TECHNISCHE INFORMATION

Handelsbezeichnung:	Mazda 626	Womi	: 03
Typbezeichnung:	GE	TI-Nr.	: 01/92
		Gruppe	: R
		Datum	: 17.01.92
		Blatt	: 1 von 2

Anzugsdrehmoment - Federbeinbefestigungsmuttern vorne

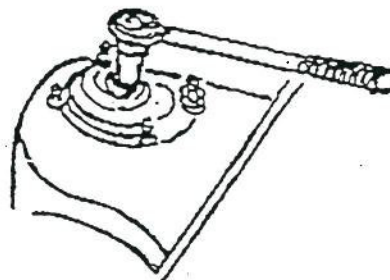
2. Die Federbeinbefestigungsmuttern mit Drehmomentschlüssel nachziehen.
(vorne links und rechts)

Anzugsdrehmoment: 95 - 120 Nm

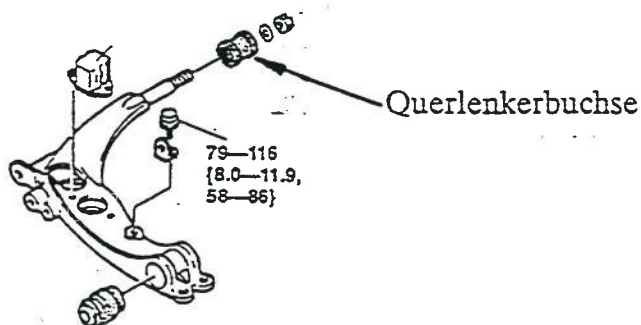
Bei einigen der o. a. Fahrzeuge treten beim Befahren von unebenen Straßen im kalten Zustand Knackgeräusche an den hinteren Querlenkerbuchsen auf.

Austausch der hinteren Querlenkerbuchsen.

Nr. 1

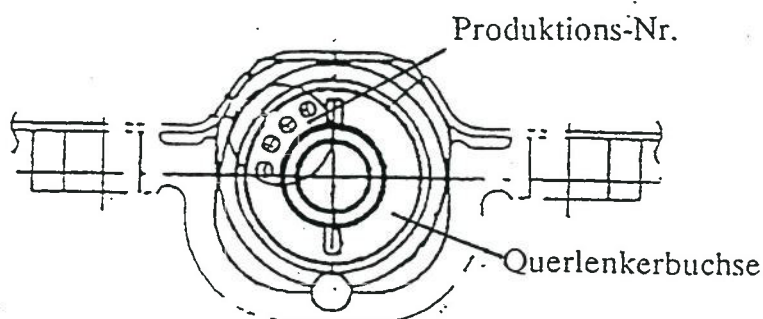
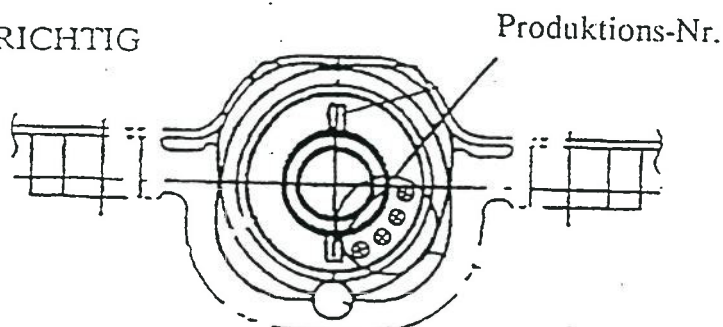
1. Fahrzeug anheben.
2. Überprüfen Sie die Position der Fabrikations-Nr. an der hinteren Buchse des Querlenkers.
Vergleichen Sie die Stellung der Produktions-Nr. Sollte die Stellung der Produktions-Nr. nicht an der vorgesehenen Stelle stehen, muß die Buchse um 180° gedreht werden.
Bei einigen Fahrzeugen ist keine Produktions-Nr. angebracht.
In diesem Fall bringen Sie ggf. selbst eine Markierung an und verdrehen Sie die Buchse ebenfalls um 180° (siehe Zeichnung Nr. 1).

Als Abhilfemaßnahme ist es erforderlich, die entsprechenden Buchsen um 180° zu drehen.

Nr. 2

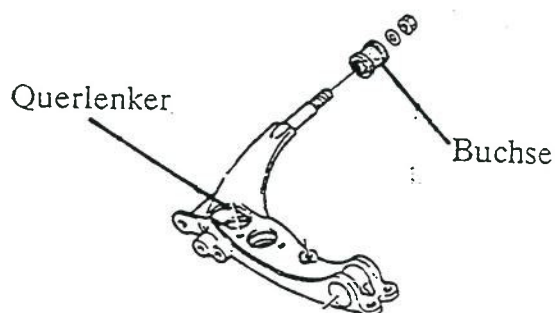
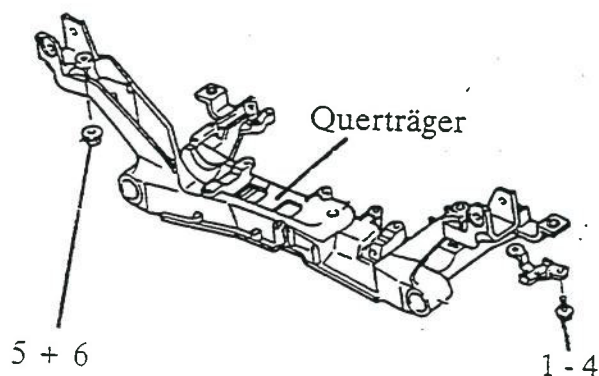
3. Hierzu entfernen Sie die Schrauben 1 - 4 und lösen die Muttern 5 + 6. .
Aus Sicherheitsgründen sollen die Muttern 1 bis 2 Gewindegänge auf dem Stehbolzen aufgeschraubt bleiben (siehe Zeichnung Nr. 2).

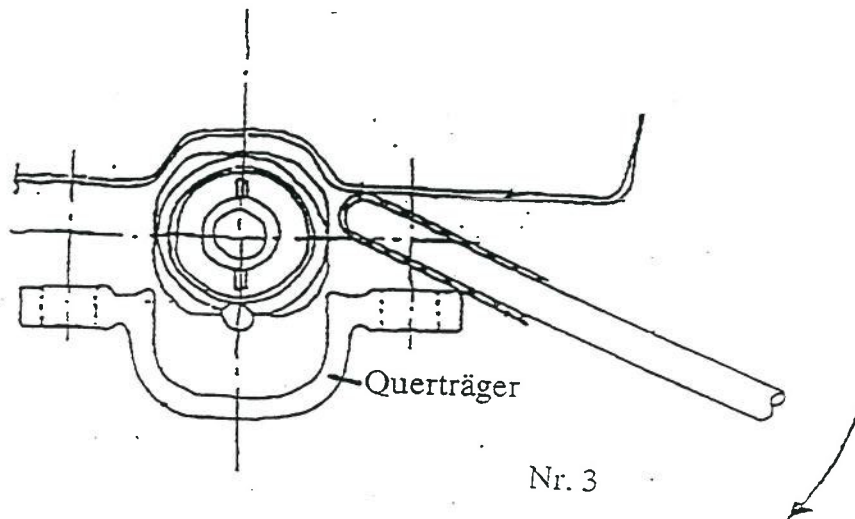
- 3.1 Entfernen Sie die Mutter mit Federring der betroffenen Querlenkerbuchse.
- 3.2 Drücken Sie den Querträger ggf. mit einem geeigneten Montierhebel nach unten um das Verdrehen der Buchse zu ermöglichen (siehe Zeichnung Nr. 3).

- 3.3 Der Einbau erfolgt in umgekehrter Reihenfolge. Beachten Sie hierzu bitte in Ihrem Werkstatt-Handbuch Xedos 9, Form Nr. 1367-20-93K, die entsprechenden Anzugsdrehmomente auf den Seiten R-14 und R-24.

Abb. 1

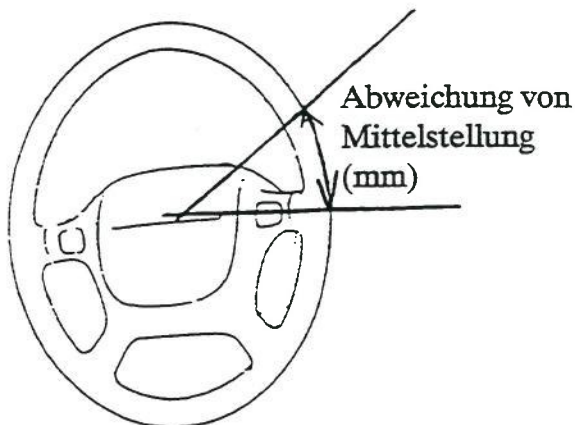
2. Abweichung von der Mittelstellung am Lenkradumfang messen (siehe Abb. 1):
 - 2.1 Bei Abweichung von mehr als 30 mm:
Das Lenkrad demontieren und entsprechend auf der Verzahnung versetzen.
Anzugsmoment der Befestigungsmutter beachten.

Abb. 2

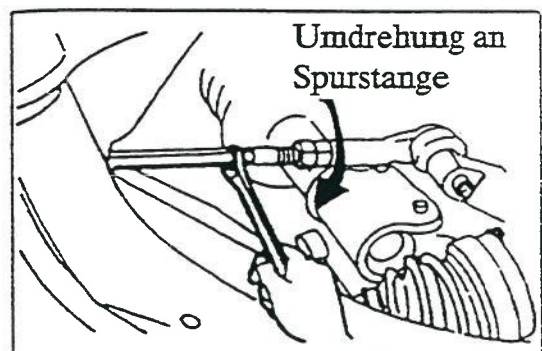
- 2.2 Bei Abweichung von weniger als 30 mm:
Den Verdrehwinkel der Spurstange, wie auf Seite 4 beschrieben, berechnen.
Die Kontermutter einer Spurstange lösen und die Spurstange um das errechnete Maß der Abweichungsrichtung entsprechend verdrehen (siehe Abb. 2). Nach Lösen der Kontermutter die andere Spurstange um das gleiche Maß in die entgegengesetzte Richtung verdrehen. Beide Kontermuttern, wie im jeweiligen Werkstatthandbuch beschrieben, anziehen.

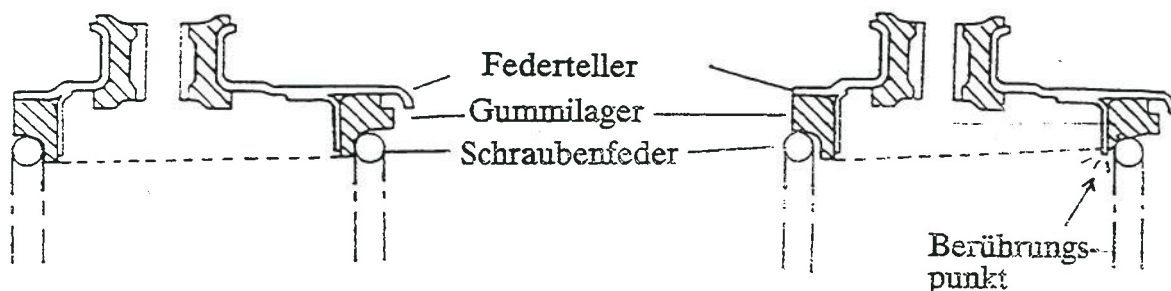
Klopfgeräusche von den hinteren Stoßdämpfern beim Befahren unebener Straßen, da die Schraubenfeder unter Umständen den Metallführungsring des Federtellers berührt (siehe Abb.).

Das Geräusche verursachende hintere Federbein ausbauen und die Einbauposition der Schraubenfeder prüfen. Falls die Schraubenfeder über dem Bund des Gummilagers liegt, das Gummilager gegen die modifizierte Ausführung ersetzen.

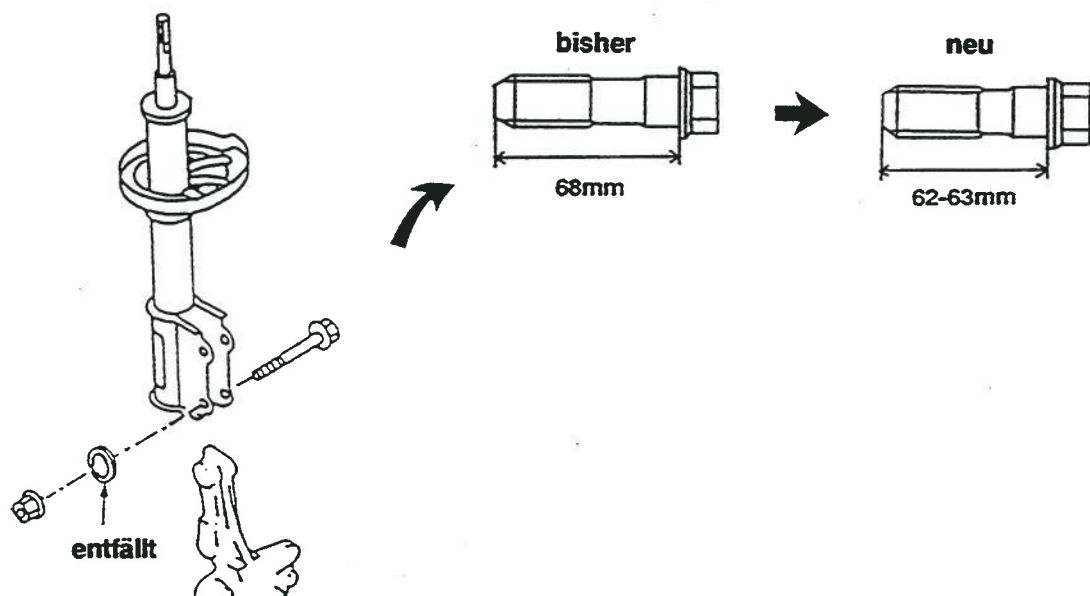
Die Befestigungsschrauben der Federbeine wurden von 68 mm auf 62 - 63 mm gekürzt.

Bei Einbau der kürzeren Befestigungsschrauben sind keine Unterlegscheiben mehr zu verwenden.

Befestigungsschraube 68 mm (mit Unterlegscheibe) ---> 93 - 117 Nm
 Befestigungsschraube 62 - 63 mm (ohne Unterlegscheibe) ---> 93 - 117 Nm.

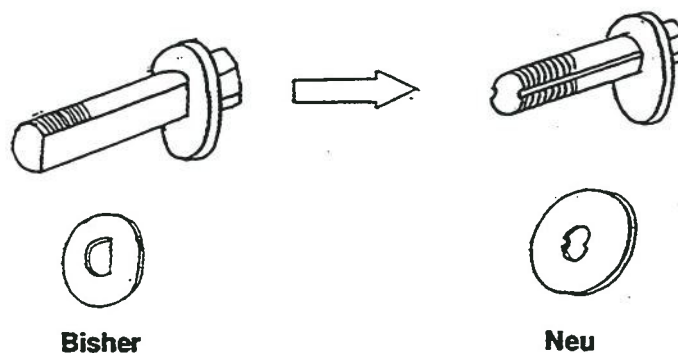
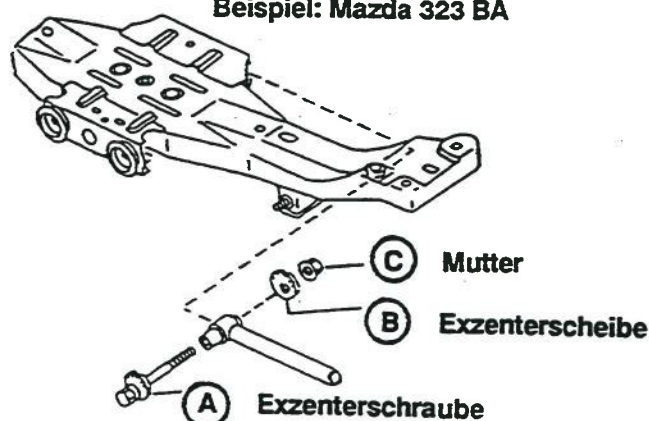
Im Zuge der Standardisierung werden für o. a. Modelle geänderte Einstellexzenter-Einheiten verwendet (siehe Abb.).

Hinweis: Alte und neue Teile sind untereinander austauschbar, wenn jeweils Exzenter-schraube und Exzenter-scheibe zusammen ausgetauscht werden. Beim Mazda MX-5 ist zusätzlich die entsprechende Mutter zu verwenden.

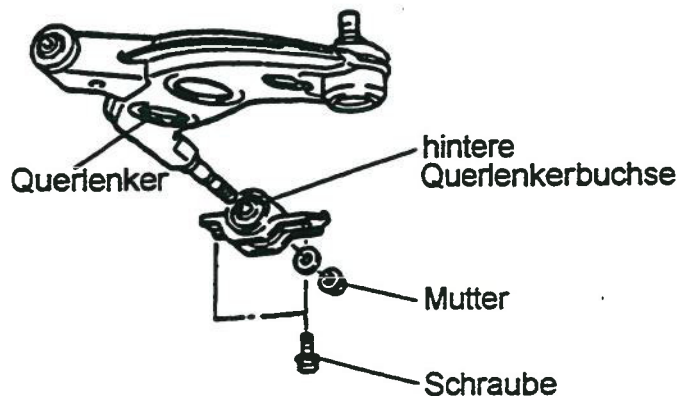
1. Die Befestigungsschrauben und die Mutter(n) zur Fixierung der hinteren Querlenkerbuchse(n) entfernen.

2. Querlenker mit einem Hebel nach unten drücken und hintere Querlenkerbuchse(n) gegen die modifizierte Version austauschen.
3. Befestigungsschrauben und Mutter(n) wieder montieren. Mutter(n) jedoch noch nicht festziehen, wenn das Fahrzeug angehoben ist. Zur Vermeidung von Verspannung(en) der Querlenkerbuchse(n) Mutter(n) bei eingefedertem Fahrzeug anziehen.
4. Anzugsmomente:
Mutter: 90 - 116 Nm
Schrauben: 94 - 131 Nm
